■環境レポート（検討項目・手法編）に対する岐阜県からの意見

■環境レポート（検討項目・手法編）に対する関係市町からの意見

■環境レポート（検討項目・手法編）に対する学識経験者及び関係者等からの意見

図4.3-2 ゲート閉鎖前のサツキマスの降下行動

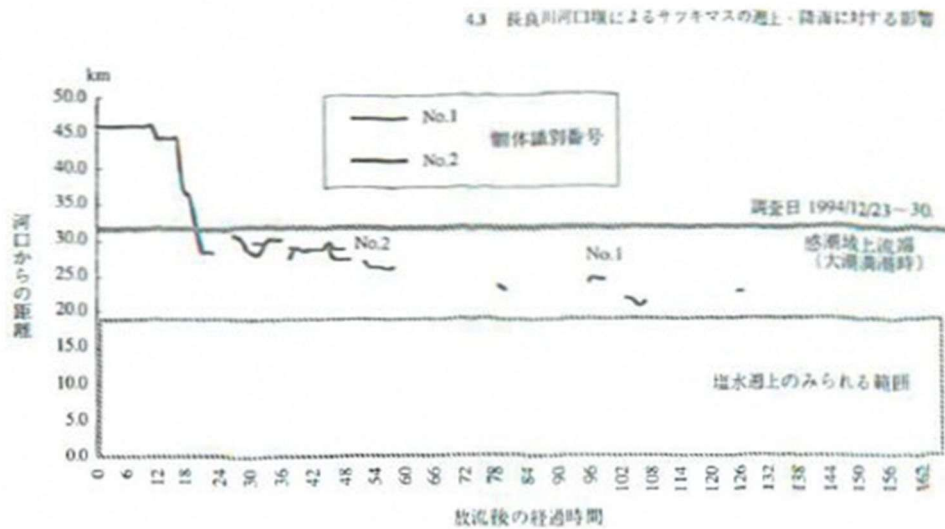
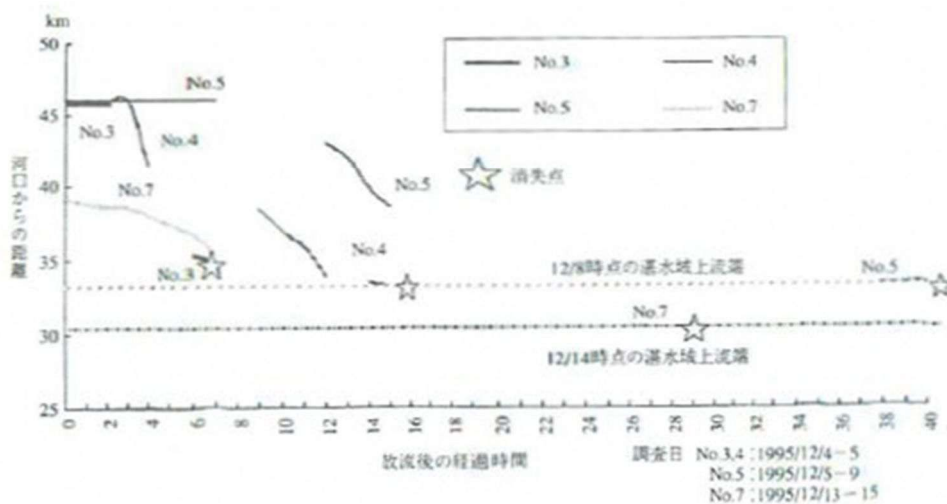
237 長良川に設置される下流施設は取水施設である。その影響について検討されていない！特に流下仔魚についてはどう配慮するのか？

・取水口周辺は流下仔魚が滞留する場所付近である：レポート提出者が行った調査では、取水口設置場所に近い場所にサツキマスの流下個体（スマルト個体）が一時的に滞留することが確認されている。

それは、河口堰が機能していない（建設以前）には、感潮域の上端部分、堰が潮止めとして機能している現在は背水波及域上端付近となる。（図）

サツキマスの流下個体はアユの流下仔魚と比較して大きく遊泳力はあるが、能動的に下流に向かうというよりも流れによって下るので、河川内の流速の影響をうける。アユ流下仔魚は遊泳力がごく小さいためその影響はされに大きい。

○水源地位置図及び諸元（導水路検討区域周辺）

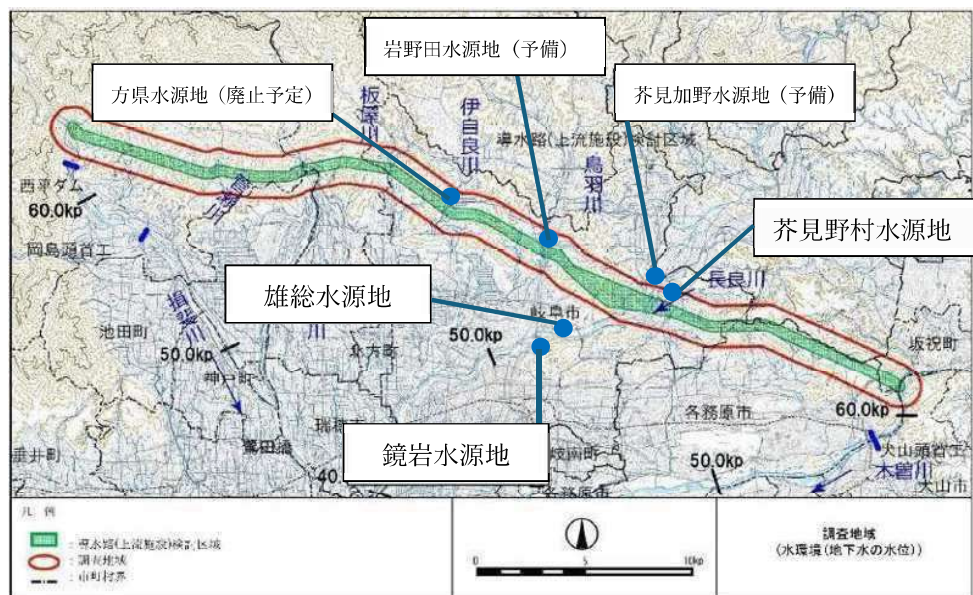
番 号	頁	内 容
128	第5章 水環境 - 03 第6章 水環境 - 01	5-4 5-14 6-7	<p>岐阜市では、水道事業の21箇所の水源地（予備水源地4箇所を含む。詳細は、別添のとおり）が、長良川の伏流水及び地下水を水源としており、基本的には塩素消毒のみで、利用者へ水道水として供給しております。このため、当該事業によるこれら水源地から供給する水道水の水質の悪化（濁り等の発生）や水量の低下などが生じた場合、市民生活及び社会経済活動に多大な影響を与えます。今回、提示された環境レポートでは、導水路の検討区域内並びに調査地域内やその周辺に、岐阜市の水道事業の水源地が位置しておりますので、岐阜市水安全計画（令和5年12月改訂）で定める水質を維持するとともに、安定して必要な水量の水道水を供給できるよう、導水路の整備中並びに稼働後も含めて、必要な調査を継続的に実施していただくようお願いいたします。あわせて、調査結果等についても、改めて、ご提示いただけるようお願いいたします。</p> <p>加えて、前回の環境レポート提示以降、長良川の河道掘削等による河川の流れ、河床等の変化や、近年の気候変動に伴う気温や水温の変化等、河川環境の変化などを踏まえつつ、現時点における最新の技術的な知見等を踏まえた調査検討を実施していただき、その結果を十分に説明いただきますようお願いいたします。</p> <p>※水源地について、参考資料①参照</p>
129	第5章 水環境 - 04 第6章 水環境 - 02	5-4 5-14 6-7	<p>鏡岩水源地（浅井戸：深さ19m、計画取水量：60,390m³/日）及び雄総水源地（浅井戸：深さ11～17m、計画取水量：49,460m³/日）は、長良川の伏流水を水源とし、基本的には、塩素消毒のみで水道水として、給水しています。導水路の整備中並びに稼働後の長良川の元来の伏流水、稼働後の長良川への導水が伏流水へ与える影響について、十分な調査・検討をお願いいたします。</p> <p>※水源地について、参考資料①参照</p>
130	第5章 水環境 - 05 第6章 水環境 - 03	5-4 5-14 6-7	<p>導水路の検討区域内並びに調査地域内やその周辺に、芥見野村水源地（深井戸：深さ52～53m、計画取水量：12,260m³/日）、方県水源地（深井戸：深さ50m、計画取水量：1,100m³/日）、岩野田水源地（予備水源地、深井戸：深さ32～50m、計画取水量：11,700m³/日）、芥見加野水源地（予備水源地、浅井戸：深さ12m、計画取水量：3,700m³/日）があります。つきましては、当該4箇所の水源地における井戸の揚水影響範囲が含まれるよう、第5章（5-13～5-15）に示された調査地域の拡大を検討いただくとともに、導水路の整備中並びに稼働後の地下水へ与える影響について、十分な調査・検討をお願いいたします。あわせて、当該水源地の施設（構造物）への影響（地盤の変化（沈下）等）についても、十分な調査・検討をお願いいたします。あわせて、当該水源地の施設（構造物）への影響（地盤の変化（沈下）等）についても、十分な調査・検討をお願いいたします。</p> <p>※水源地について、参考資料①参照</p>
